改善箇所説明図

基準不適合発生箇所

左側潤滑油ホース

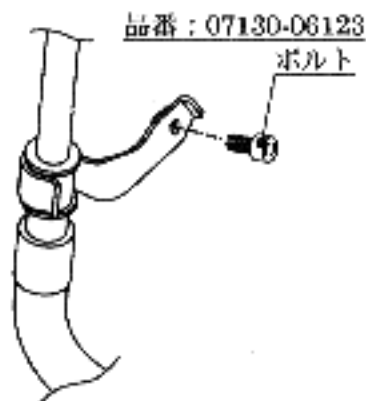
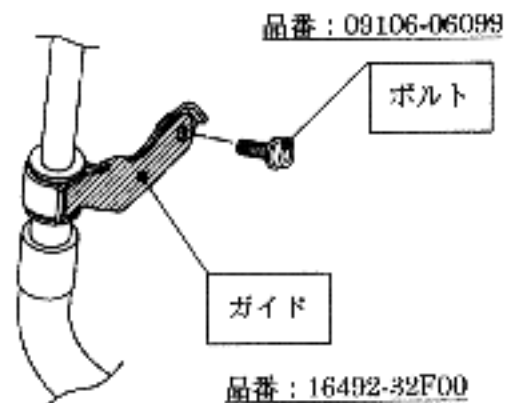
原動機の潤滑装置において、左側潤滑油ホースの組付けが不適切なため、排気管と接触するものがあり、そのままの状態で使用を続けると、最悪の場合、当該ホースが損傷しオイルが漏れるおそれがある。

全車両、当該ホースを良品と交換するとともにガイドを追加する。
